Observation n°18 du 31/03/2023

Je tiens à signifier mon opposition à ce projet dont l'étude CALIDRIS et les observations ne sont pas en cohérence avec l'implantation des éoliennes.

Carte extraite de la page 28 du document « 1119194709\_28\_Memoire\_en\_reponse\_a\_l\_avis\_de\_la\_MRAE\_du\_22.09.22 ». Les implantations objet de l'étude sont représentées d'un point vert comme le précise la légende.

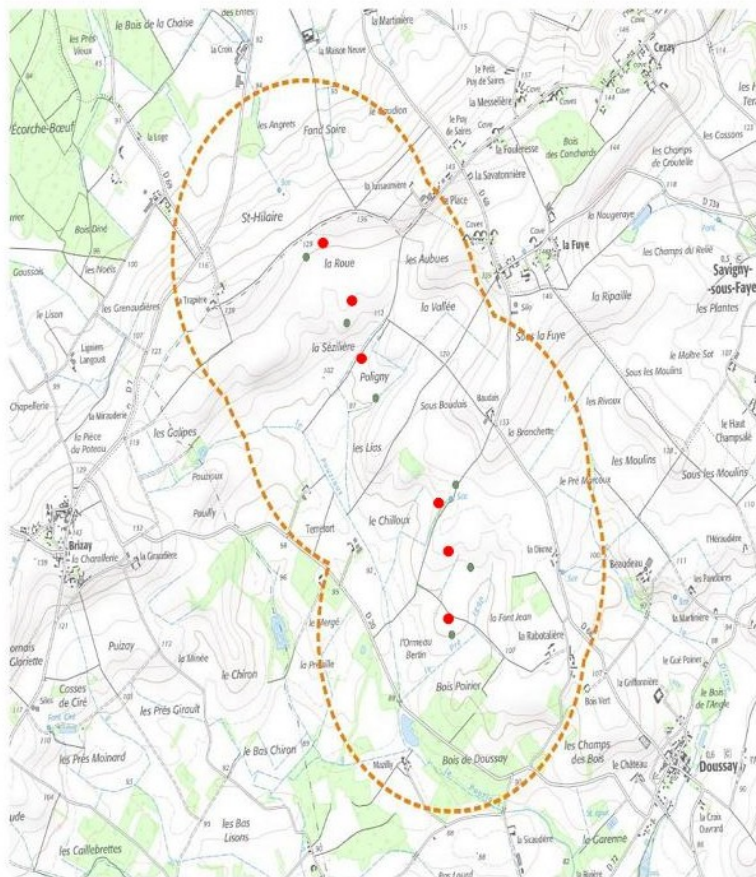
Le cabinet CALIDRIS présente, en réponse à l'avis de la MRAe une carte de la zone d'étude appelée **Figure 7 - Localisation de la zone d'implantation potentielle + 1km**, page 26 du document « 1119194709\_28\_Memoire\_en\_reponse\_a\_l\_avis\_de\_la\_MRAE\_du\_22.09.22 »: On peut remarquer qu'il y a une erreur de positionnement des éoliennes E1 (150m), E2 (150m), E3 (300m), E4 (200m), E5 (200m), E6 (75m). (voir carte pièce jointe n°8). Cette irrégularité paraît peu acceptable de la part d'un organisme prétendument faire des études d'impact de qualité.

La position réelle des éoliennes objet de ce dossier sont **repositionnées** par nos soins **à l'aide de points rouges**.

**Constat:** erreur de positionnement éoliennes E1 (150m), E2 (150m), E3 (300m), E4 (200m), E5 (200m), E6 (75m)
